ACLARACIÓN CON CONSULTA N°2 AL LLAMADO DE REFERENCIA.

Ref:
LICITACIÓN N° 13/002/2016 – PPT, CIUDAD DE COLONIA, DPTO COLONIA, HASTA 40 VIV PASIVOS.

ACLARACIÓN CON CONSULTA N°3 AL LLAMADO DE REFERENCIA.

CRUQUIS ILUSTRATIVO PREGUNTA 04 PPT-PASIVOS
13-002-16.

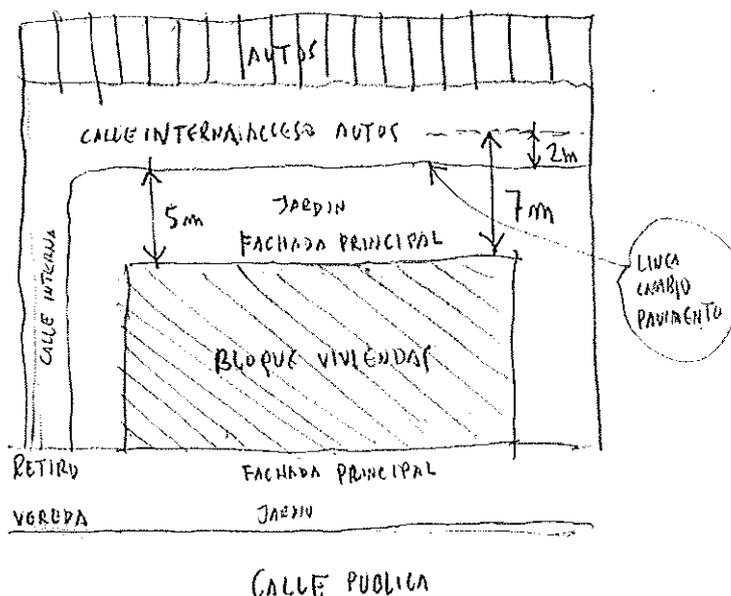
¿Puede la fachada principal estar enfrentada a la calle de circulación interna del estacionamiento a cielo abierto que exige la normativa municipal y es posible tomar parte de ella 2 (dos) metros para completar los 7 (siete) metros al que hace referencia el punto 3?
Se adjunta croquis ilustrativo.

El Pliego de Bases y Condiciones Particulares de la licitación de referencia, en su Sección IV, artículos 3 y 4 dice:

3.- Condiciones de los espacios que enfrentan los edificios.

3.1.- Todas las fachadas principales de unidades de viviendas y/o de edificios de viviendas, deberán estar comprendidas en algunos de los siguientes casos:

c.- Enfrentada a otra fachada principal de unidad de vivienda y/o edificio de viviendas y/o de Salón de Usos Múltiples: en este caso la distancia entre fachadas principales enfrentadas, sin perjuicio de las condiciones mínimas de patio de la normativa departamental, no podrá ser menor de 7 (siete) metros.

d.- Enfrentada a un espacio enjardinado de uso común: estos espacios tendrán un ancho mínimo de 7 (siete) metros.

c.- Para la aplicación y verificación de la medida de los 7 m indicados precedentemente se considerará como fachada al plano virtual vertical que pase por el punto más saliente del volumen más saliente del edificio.

3.3.- Se desestimarán las ofertas cuyas fachadas principales de viviendas no estén incluidas en alguno de los cuatro casos indicados en el art 3.1.

El oferente a través de sus técnicos, es el único responsable de estudiar y adecuar su proyecto para que el mismo cumpla

concomitantemente con las normativas vigentes en materia habitacional y con el PBCP del llamado de referencia.
